**AVIS RELATIF A LA PROTECTION
CONTRE LES EVENTUELS EFFETS NOCIFS ET NUISANCES
PROVOQUES PAR LES RAYONNEMENTS NON IONISANTS
GENERES PAR DES ANTENNES EMETTRICES STATIONNAIRES**

Commune : FRAMERIES - Exploitant : ORANGE

Référence exploitant : 496C1_1 / 30607C1_1 / 40607C1_1 / 50607C1_1

Rapport n° 1790 / 2023

Figure 1 : Vue en plan des lieux de séjour et des points de contrôle

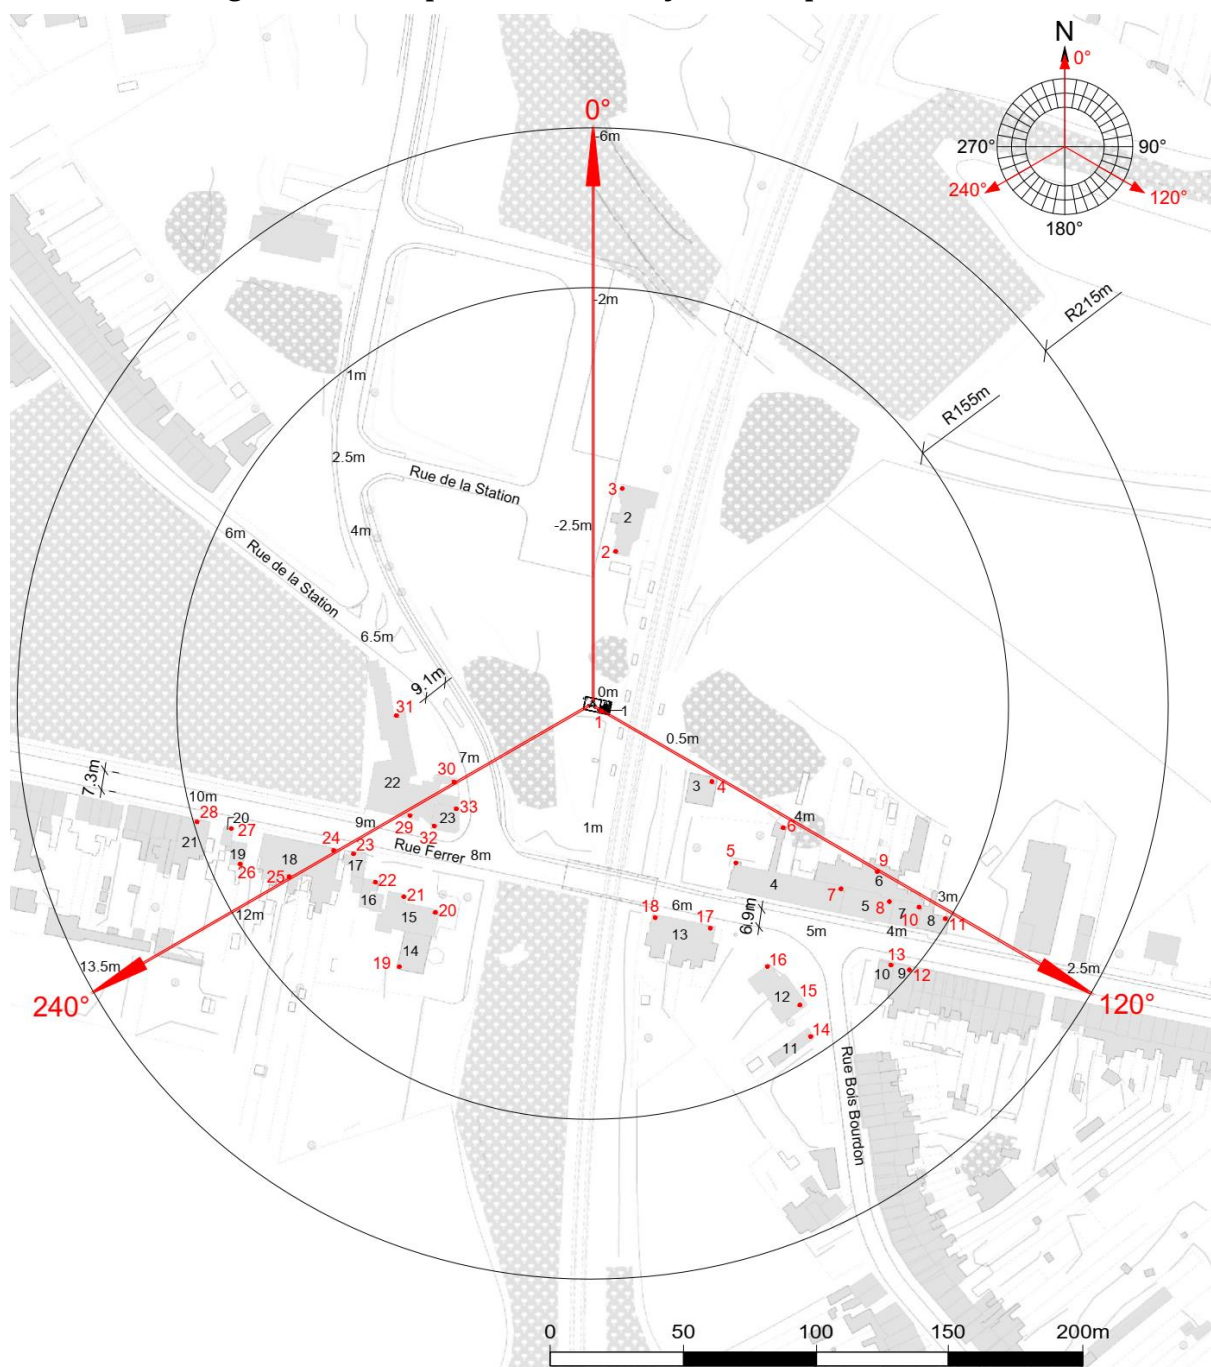
Les fréquences d'émission, la puissance rayonnée par chacune des antennes et leur gain permettent de déterminer le rayon de la zone à analyser. Tout dépassement de la limite par installation est exclu en dehors de cette zone. Le tableau 2 reprend les 35 LS² pour lesquels l'indice d'exposition est le plus élevé. Les différentes colonnes indiquent :

- le numéro du point de contrôle repris sur un des plans de la figure 1;
- le numéro du LS dans lequel se trouve le point de contrôle de la 1^{ère} colonne ;
- l'atténuation d'obstacle prise en compte pour le calcul de l'indice d'exposition dans le LS ;
- le résultat du calcul de l'indice d'exposition.

N° point de contrôle	LS	Atténuation (dB)	Indice d'exposition relatif à la limite par installation IE_i
33	LS23	3,0	0,511
32	LS23	3,0	0,425
6	LS4	3,0	0,322
29	LS22	3,0	0,317
5	LS4	3,0	0,277
3	LS2	3,0	0,253
21	LS15	3,0	0,206
23	LS17	3,0	0,201
31	LS22	3,0	0,198
22	LS16	3,0	0,197
20	LS15	3,0	0,191
7	LS4	3,0	0,174
24	LS18	3,0	0,168
17	LS13	3,0	0,159
9	LS6	3,0	0,153
18	LS13	3,0	0,148
30	LS22	3,0	0,127
8	LS5	3,0	0,121
16	LS12	3,0	0,119
19	LS14	3,0	0,099
10	LS7	3,0	0,097
25	LS18	3,0	0,096
13	LS10	3,0	0,082
15	LS12	3,0	0,078
11	LS8	3,0	0,076
12	LS9	3,0	0,071
27	LS20	3,0	0,060
26	LS19	3,0	0,060
14	LS11	3,0	0,057
2	LS2	3,0	0,054
28	LS21	3,0	0,044
4	LS3	3,0	0,018
1	LS1	3,0	0,004

En ce qui concerne les antennes de l'installation mentionnées dans le tableau 1, la distance maximale à laquelle la limite pourrait être atteinte, à l'extérieur, est égale à 74,1 m. S'il n'y a pas de LS à une distance inférieure, les antennes respectent forcément la limite d'immission.

Dans le cas des LS situés à l'intérieur des bâtiments, une atténuation d'obstacle est prise en compte et il en résulte que la distance maximale à laquelle la limite pourrait être atteinte se réduit à 52,5 m.

Figure 2 : Vue en plan des installations d'antennes dans un rayon de 300 mètres autour de l'installation faisant l'objet de la demande d'avis

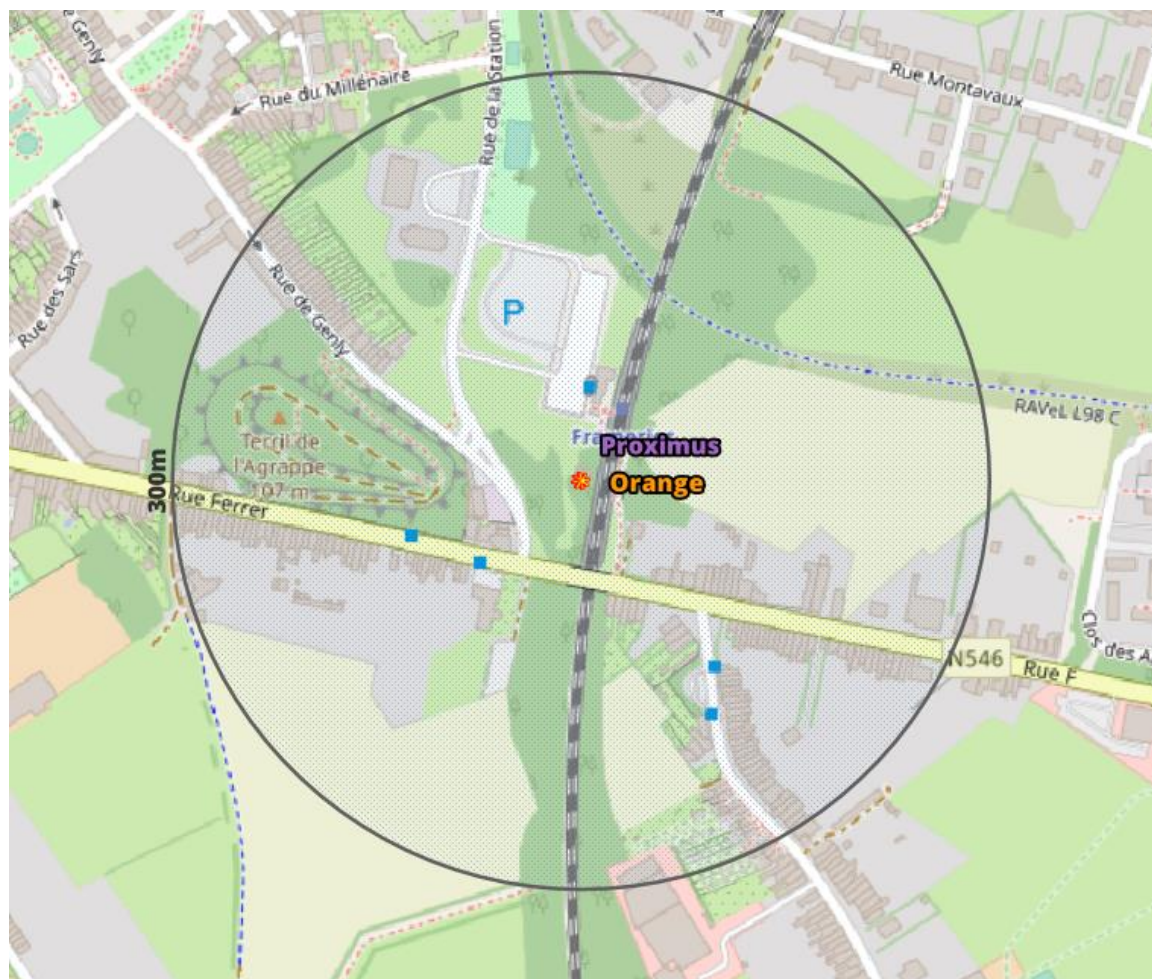
Le plan en projection verticale de la figure 2 indique la localisation des antennes actives éventuelles visées par le décret et situées dans un rayon de 300 mètres autour de l'installation référencée dans le paragraphe 2. Les données de localisation de ces antennes et les avis correspondant sont accessibles via le cadastre en ligne des antennes émettrices stationnaires⁶.

Compte tenu du nombre d'installations localisées dans la figure 2, il apparaît que l'intensité du rayonnement électromagnétique généré, dans les lieux de séjour situés à proximité de l'installation référencée dans le paragraphe 2, par l'ensemble des antennes émettrices stationnaires de l'ensemble des exploitants du même site d'antennes émettrices stationnaires respecte la limite fixée à l'article 4, § 2 du décret.
